DIREZIONE GENERALE VALUTAZIONI AMBIENTALI

DIVISIONE V – PROCEDURE DI VALUTAZIONE VIA E VAS

OGGETTO: [ID: 11247] Trasversale Lucana - Variante localizzativa posizione Stazione Elettrica di Avigliano e raccordi. Valutazione Preliminare ai sensi dell'art. 6, c. 9, del D.Lgs. 152/2006. Nota Tecnica.

Figura 1 Tracciato autorizzato (rosso) e previsto in variante (verde)

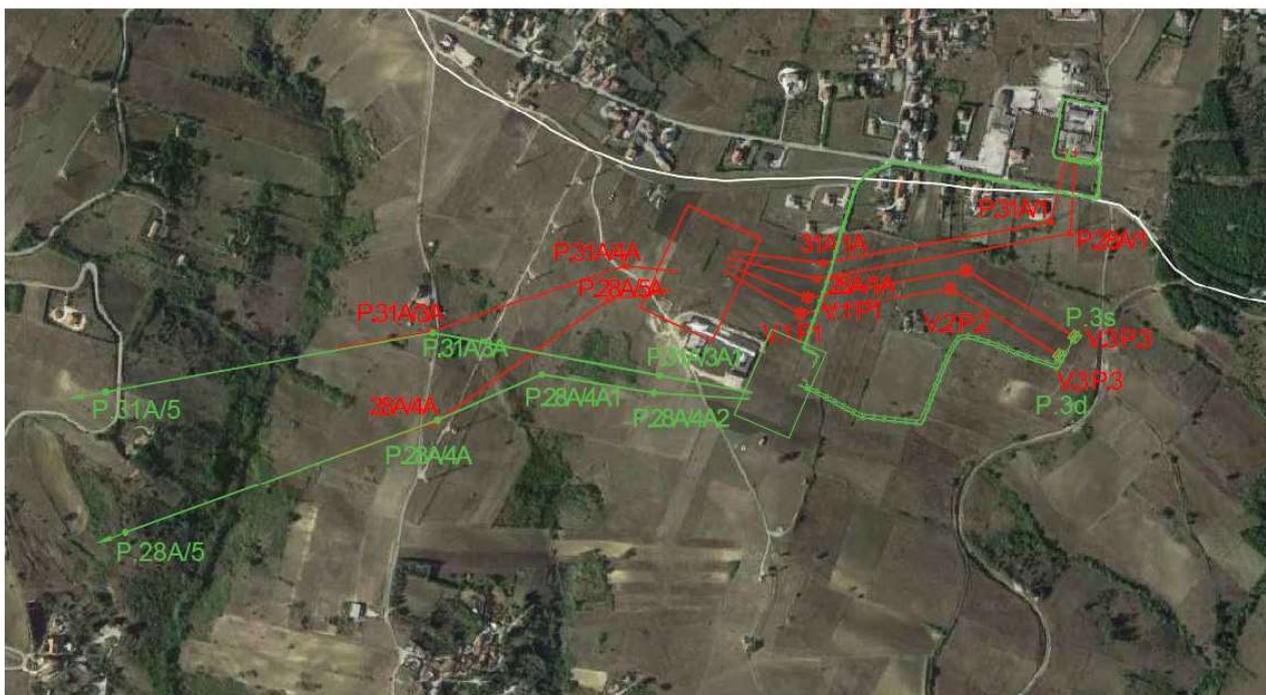
Secondo quanto riportato dal Proponente, la variante in oggetto si è resa necessaria al fine di minimizzare l'impatto dell'infrastruttura in relazione al contesto territoriale e antropico dell'area attraversata, anche a seguito delle interlocuzioni con i Comuni Potenza e Avigliano oltre che con la Regione Basilicata e la cittadinanza.

La variante in oggetto prevede sostanzialmente la delocalizzazione della posizione della Nuova Stazione di Avigliano in posizione limitrofa a quella prevista, ad una distanza di circa 120 m, con complessivamente minor occupazione di superficie rispetto a quanto valutato e prevedendo contestualmente l'interramento di alcune linee aeree, demolendo la tratta aerea non più necessaria.

Le modifiche progettuali oggetto di analisi consistono esclusivamente nella delocalizzazione della Nuova Stazione di Avigliano in una posizione limitrofa - a quella del progetto autorizzato - ad una distanza di circa 120 m con conseguente adeguamento dei raccordi delle 6 linee afferenti. Al fine di minimizzare ulteriormente l'impatto le ultime campate del doppio collegamento Avigliano-Vaglio verranno realizzate in cavo interrato per una lunghezza di circa 600 m fino alla S/E di Avigliano. I

due futuri collegamenti tra la SE Avigliano e l'esistente CP Avigliano verranno realizzati in cavo interrato demolendo contestualmente la tratta aerea non più necessaria. Il collegamento verso Potenza e Avigliano CS verrà mantenuto attraverso i raccordi in aereo alle linee preesistenti con lievi modifiche dei tracciati rispetto alle soluzioni precedentemente autorizzate.

Figura 2 Stralcio carta dei vincoli

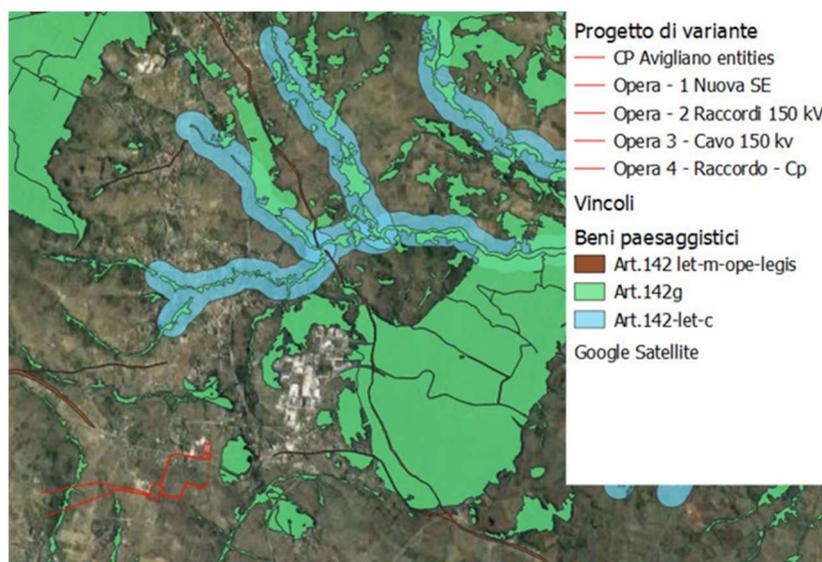
Con riferimento alle zone di importanza paesaggistica, storica, culturale o archeologica il Proponente dichiara interferenze dirette ai sensi dell'art. 142, comma 1, lettera g) del Dlgs 42/2004, e a tal proposito afferma che *“si tratta di formazioni igrofile e querceti mesofili e meso-termofili, rispettivamente. Si evidenzia che le formazioni igrofile vengono interferite dalla Variante in progetto solo in sorvolo delle campate; nessun sostegno ricade in tali aree vincolate”*.

- il progetto in variante interferisce direttamente con zone di importanza paesaggistica, storica, culturale o archeologica ai sensi del D.Lgs. 42/2004 ed è pertanto soggetto ad Autorizzazione paesaggistica;
